Technische Änderung für ungeschirmte K- und L-kodierte und geschirmte T-kodierte M12 Power Leitungen

die umspritzten ungeschirmten K- und L-kodierten und geschirmten T-kodierten M12 Power Leitungen werden nach einer Übergangszeit geändert.

M12 Stift gewinkelt Bisher	M12 Stift gewinkelt Neu
M12 Buchse gewinkelt Bisher	M12 Buchse gewinkelt Neu

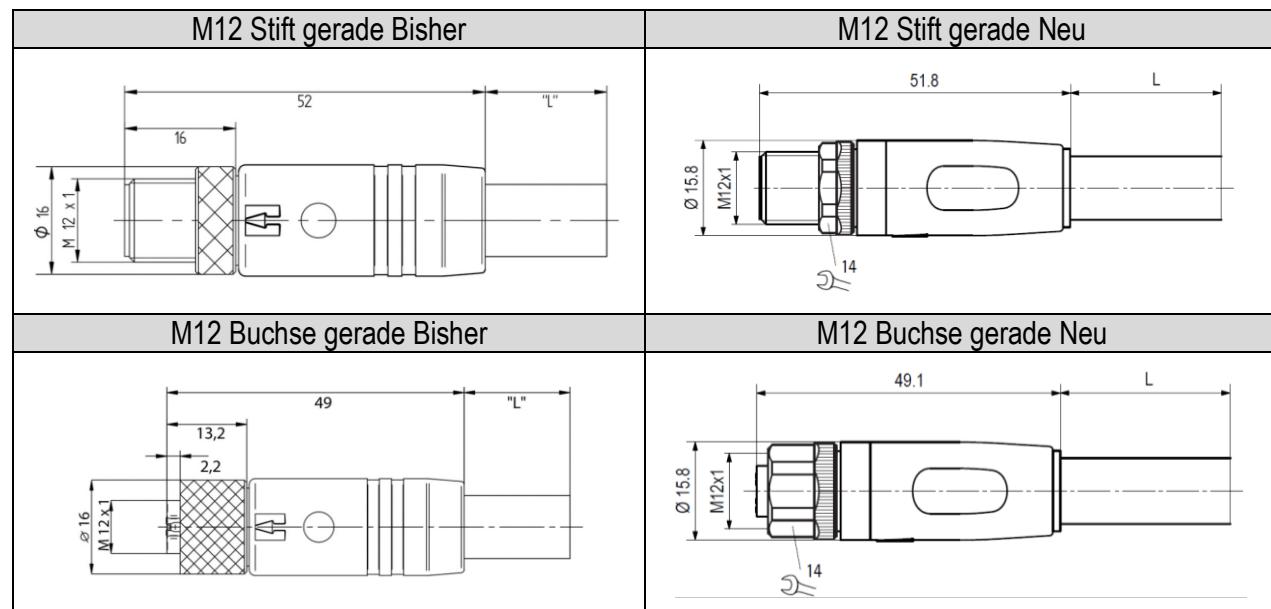
Im Zuge der Vereinheitlichung des Portfolios wird das Steckverbinder Design bei den ungeschirmten K- und L-kodierten und den geschirmten T-kodierten M12 Power Leitungen geändert. Die Abmessungen der geraden Varianten bleiben identisch, bei den gewinkelten Versionen wird der Abgangswinkel des Kabels leicht geöffnet, um die Montage innerhalb der Produktion zu vereinfachen. Alle weiteren technischen Spezifikationen bleiben identisch. Bestehende Zulassungen sind von der Änderung nicht betroffen und sind weiterhin gültig.
